Urząd Miasta Bydgoszczy
Wydział Zamówień Publicznych
ul. Grudziądzka 9-15
85-130 Bydgoszcz

Nr sprawy: WZP.271.20.2023.B

Oznaczenie postępowania: „**Wykonanie robót budowlanych polegających na termomodernizacji i przebudowie budynku VII Liceum Ogólnokształcącego wraz z infrastrukturą przy ul. 11 listopada w Bydgoszczy**”

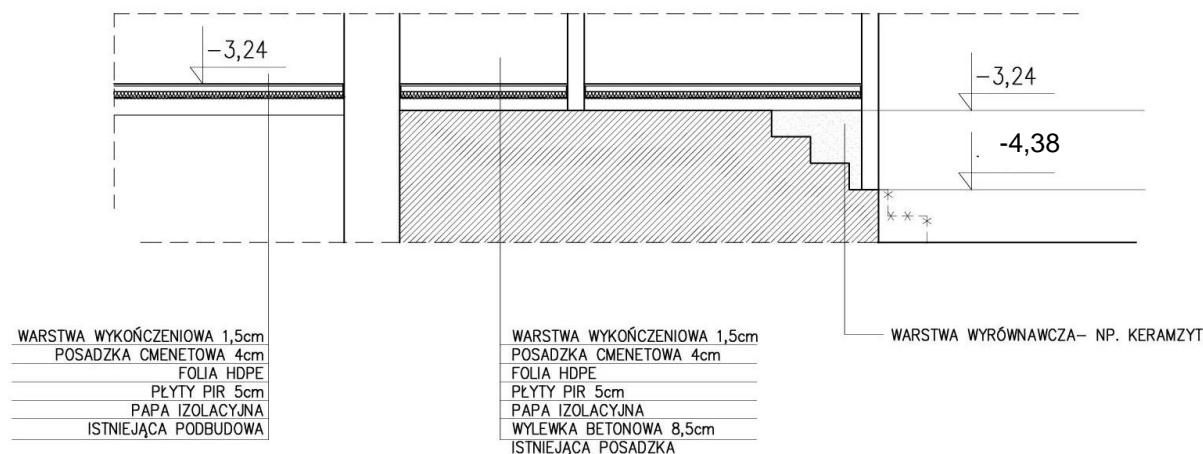
Prosimy o udostępnienie opisu technicznego, w którym czytelna będzie część zakryta przez wycinki posadzek w punkcie 6.9.5 opisu technicznego

Zamawiający zamieszcza pełną treść punktu 6.9.5 Posadzki betonowe oraz 6.9.6 Podniesienie posadzki w pom. -1.12 Ustęp męski:

6.9.5 Posadzki betonowe

Posadzki betonowe wewnątrz budynku impregnować preparatem - wodną dyspersją modyfikowanych kopolimerów akrylowych, posiadającym właściwości hydrofobizujące.

Do stosowania na nowo wykonywanych oraz istniejących nawierzchniach betonowych celem ochrony powierzchni przed wnikaniem czynników chemicznych i ułatwienia utrzymania jej w czystości
Do stosowania na nowo wykonywanych i istniejących posadzkach betonowych utwardzonych powierzchniowo celem ochrony powierzchni, wzmocnienia i zabezpieczenia przed pyleniem

6.9.6 Podniesienie posadzki w pom. -1.12 Ustęp męski
